改善箇所説明図

改善措置の内容

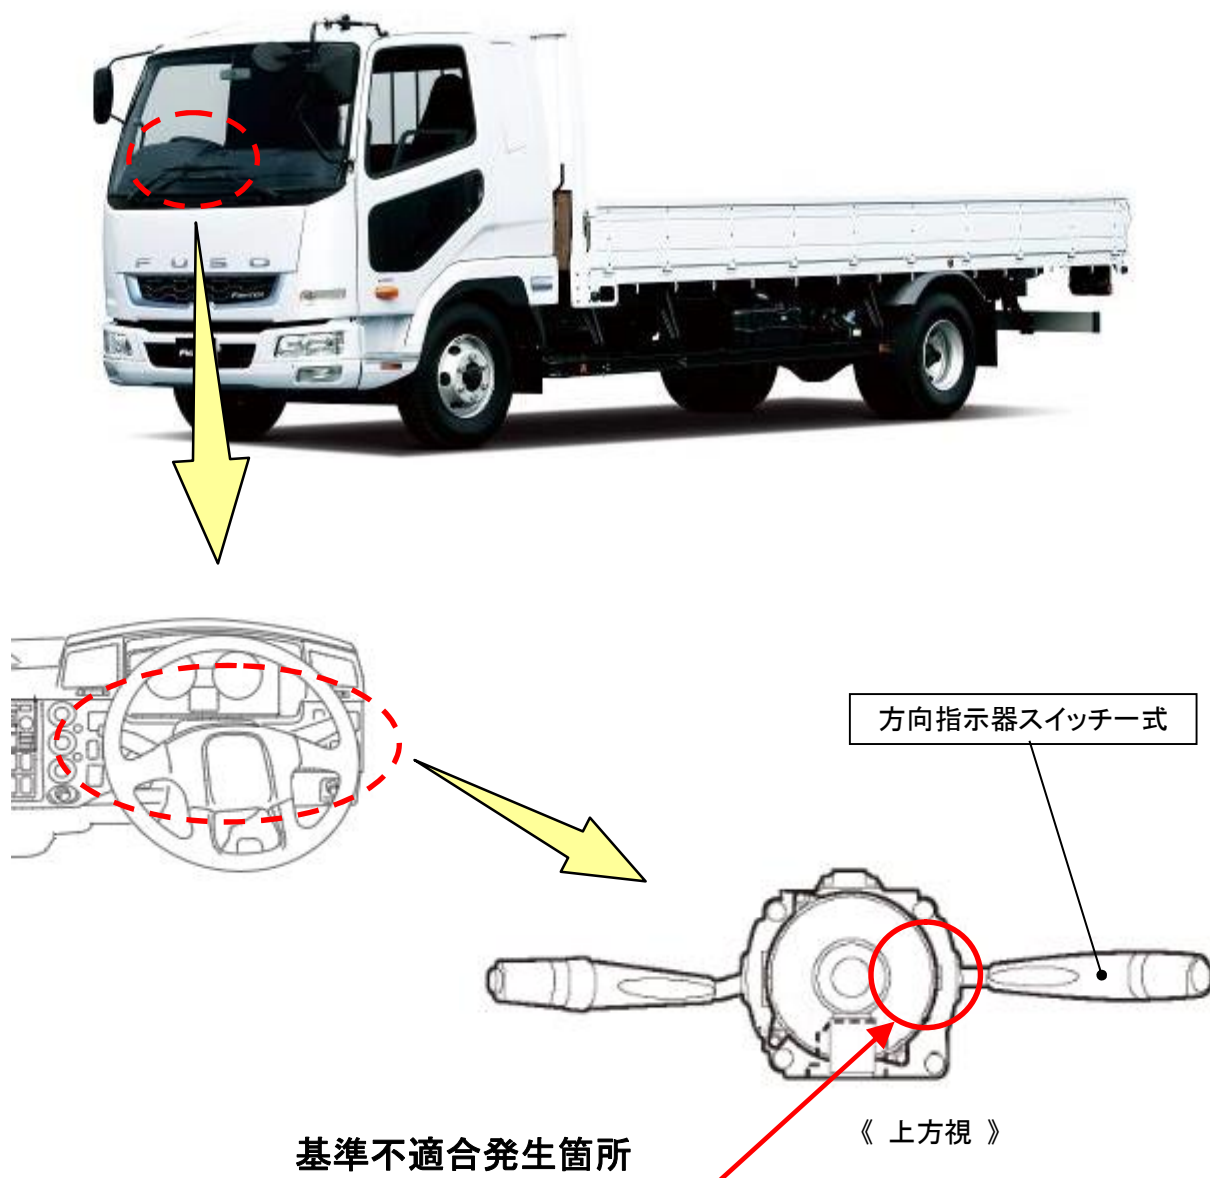
トラックの方向指示器スイッチにおいて、設計時の検討が不適切なため、耐塵性能が低いものがある。そのため、塵埃が侵入し接点表面に絶縁物質が生成されて導通不良が生じると、方向指示器が作動しなくなる。

全車両、方向指示器スイッチ式を対策品に交換する。

注：□ は、対策品に交換する部品を示す。
